現地条件・課題(施工上の制約、設計のコントロールポイント等)

設計条件

施工者からの意見および対応方針

標準断面図

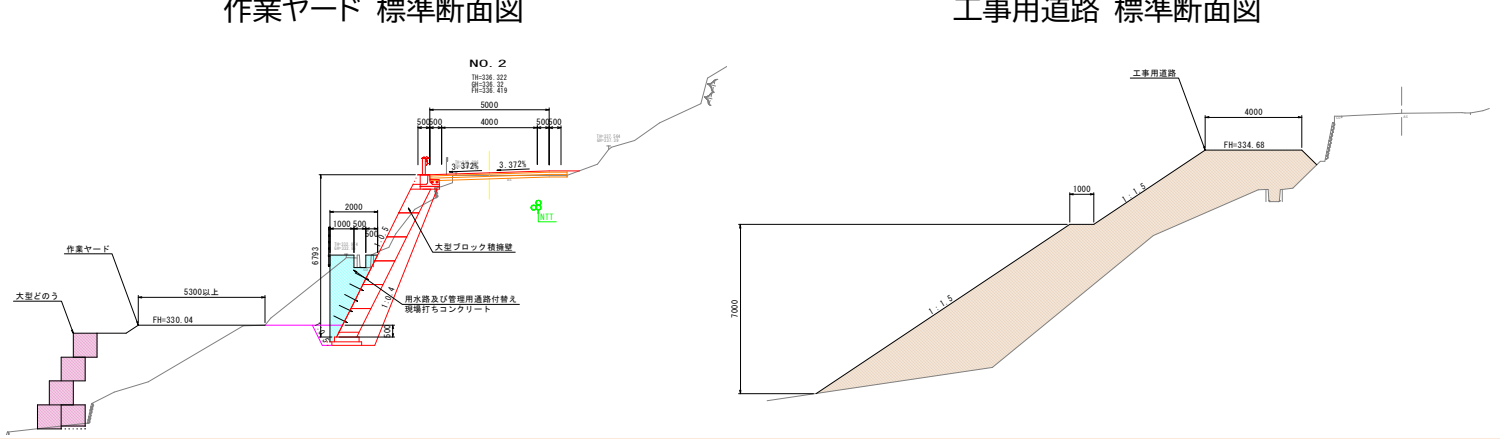
- 擁壁の床掘範囲が現道まで及ぶが、その際、車両が通行できる幅員を確保できるのか。  
→施工時に車両が通行する幅の確保が可能かを確認する。(設計者)
- 擁壁の床掘が現道に及ばないよう、可能な限り擁壁位置を前出しした方が通行止めを回避できるのではないか。  
→可能な限り擁壁位置を前出しする計画とする。(設計者)
- 計画の作業ヤードの高さを見ると、一部、低い箇所があるが、施工が困難ではないか。  
→作業ヤードの高さを上げることができないか検討する。(設計者)
- 山側を切土するルートではなく、川側に盛土するルートを選定した理由について  
→山側は急峻地形で、巨石が多数存在するため、工事費が高くなることや通行止めの影響範囲が大きくなってしまふこと等の理由から川側ルートを選定している。(設計者)
